Nos réf. ELB/240301/N1

**Membres du bureau de la CLE
du SAGE du bassin de la Sarthe Amont**

Objet : Dossier pour avis – Dossier soumis à autorisation environnementale via le guichet unique numérique de l'environnement GUNenv - DREAL Pays de la Loire – CE les Rochers

Figure 1 : Plan d'implantation du parc éolien Les Rochers

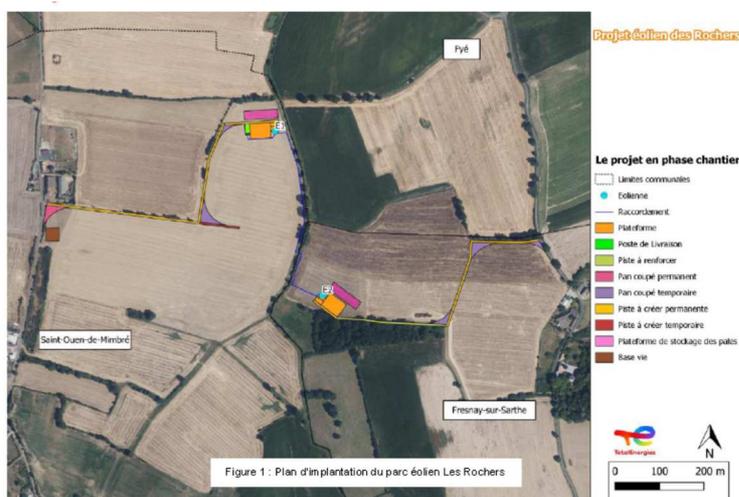
D'après les données de l'étude d'impact, le centre du mat de l'éolienne la plus proche du ruisseau de Cons se situera à 30 m du cours d'eau, soit à 26 m de ce dernier (diamètre du mât de 8 m). Bien que la taille du cours d'eau soit faible, il n'existe à priori aucune information sur l'impact du projet vis-à-vis des zones d'expansion des crues.

Concernant la plateforme, qui est à 15 m du cours d'eau, ses fondations seront recouvertes de terre. Il semble nécessaire de s'assurer que cet aménagement permettra de ne pas surélever le niveau du sol, ce qui impacterait lors la zone d'expansion des crues.

Carte 33 : Zones humides identifiées sur les critères « végétations » et « sols »

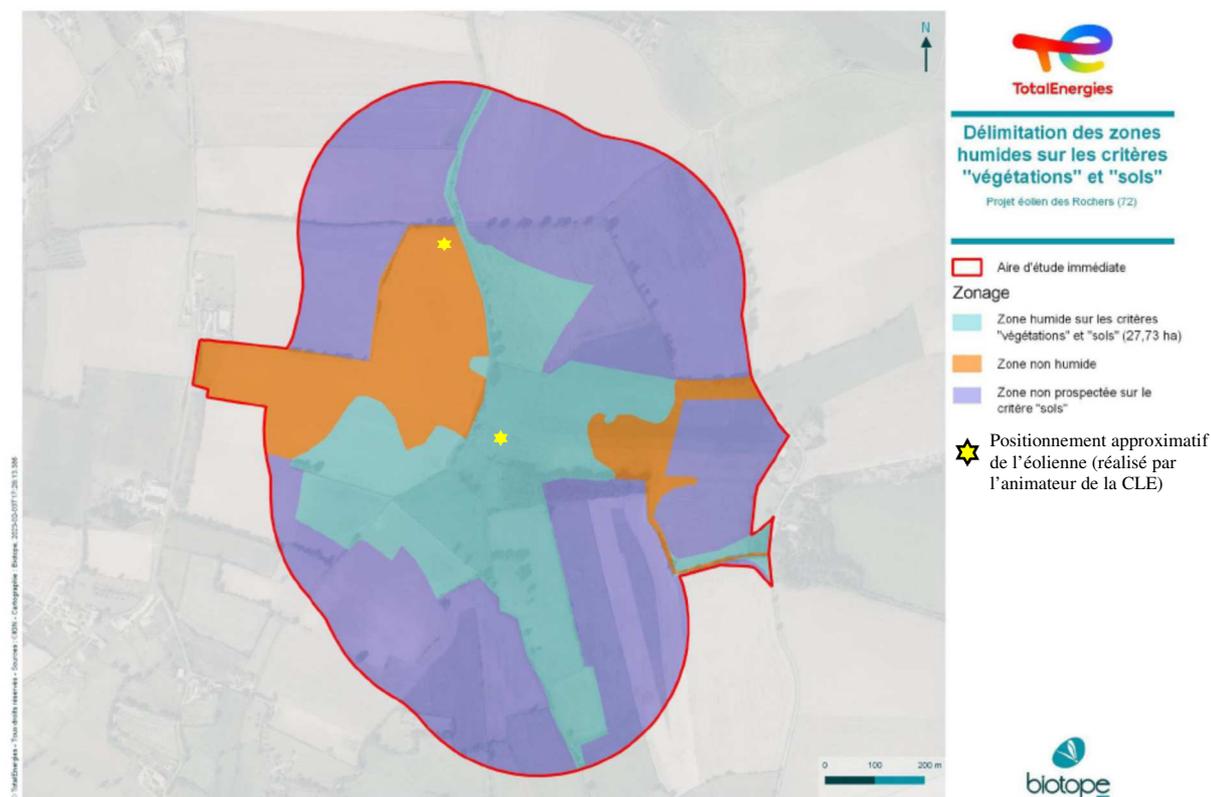
L'étude des zones humides a démontré la présence de zones humides dans les emprises du projet. Les impacts prévisibles du projet sont forts, ils concernent environ **5 108 m² de zones humides dont 1 720 m² temporairement et 3 388 m² définitivement.**
